Добавление 112: Правила № 113

Пересмотр 3 – Поправка 2

Дополнение 2 к поправкам серии 01 – Дата вступления в силу: 15 июля 2013 года

Единообразные предписания, касающиеся официального утверждения автомобильных фар, испускающих симметричный луч ближнего или дальнего света либо оба луча и оснащенных лампами накаливания, газоразрядными источниками света или модулями СИД

Периоды работы при испытании на стабильность фотометрических характеристик

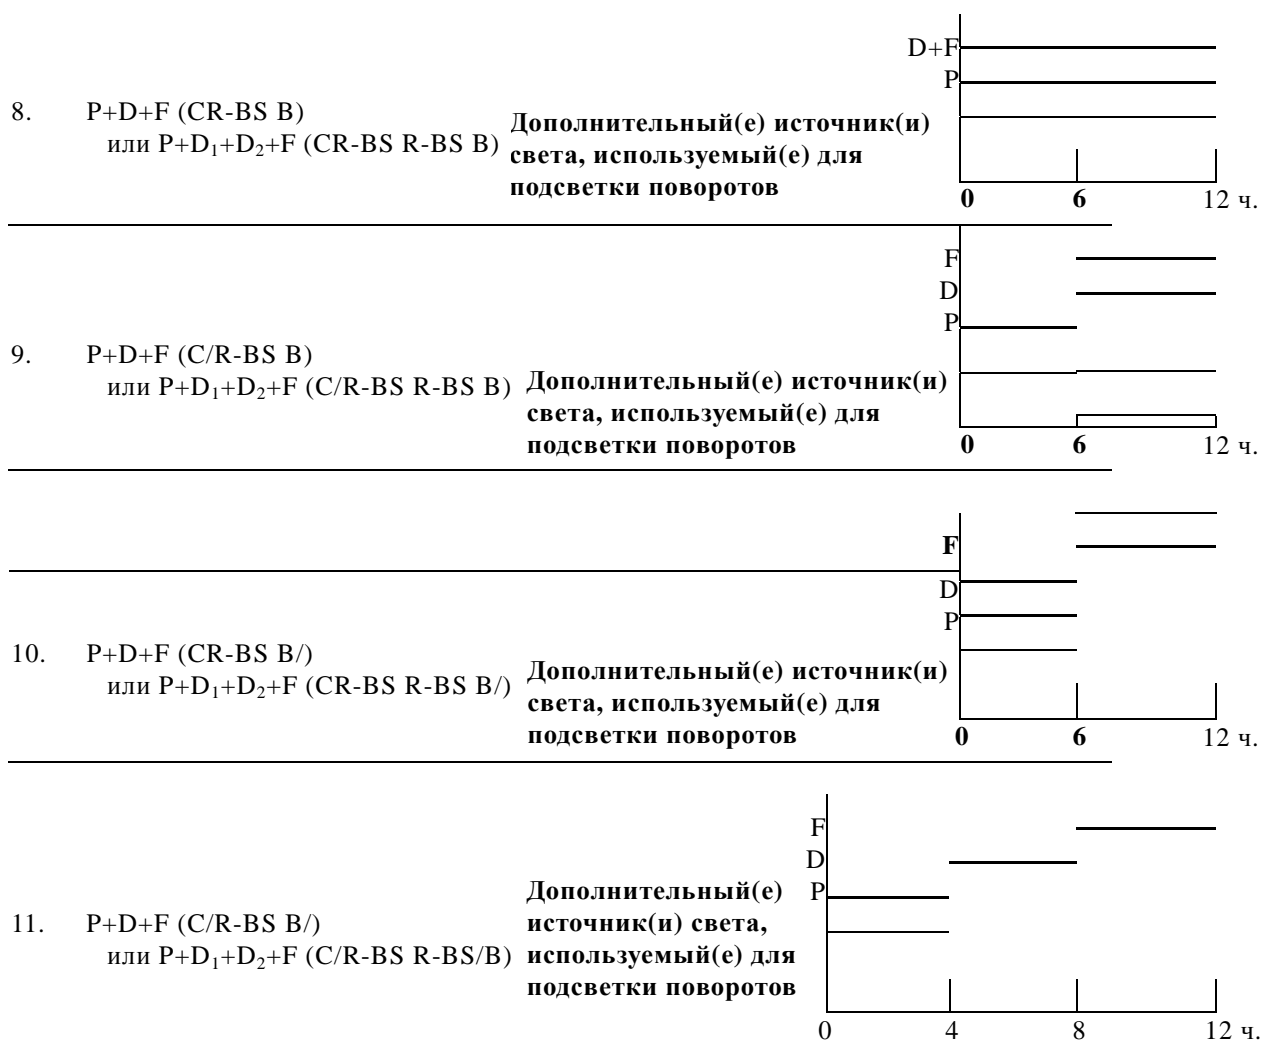
Приложение 8 изменить следующим образом:

1.	P, D или F (C-BS, R-BS или B)	Дополнительный(е) источник(и) света, используемый(е) для подсветки поворотов	
2.	P+D (CR-BS) или P+D ₁ +D ₂ (CR-BS R-BS)	Дополнительный(е) источник(и) света, используемый(е) для подсветки поворотов	
3.	P+D (C/R-BS) или P+D ₁ +D ₂ (C/R-BS R-BS)	Дополнительный(е) источник(и) света, используемый(е) для подсветки поворотов	
4.	P+F (C-BS B)	Дополнительный(е) источник(и) света, используемый(е) для подсветки поворотов	
5.	P+F (C-BS B/) или C-BS/B	Дополнительный(е) источник(и) света, используемый(е) для подсветки поворотов	
6.	D+F (R-BS B) или D ₁ +D ₂ +F (R-BS R-BS B)	Дополнительный(е) источник(и) света, используемый(е) для подсветки поворотов	
7.	D+F (R-BS B/) или D ₁ +D ₂ +F (R-BS R-BS B/)	Дополнительный(е) источник(и) света, используемый(е) для подсветки поворотов
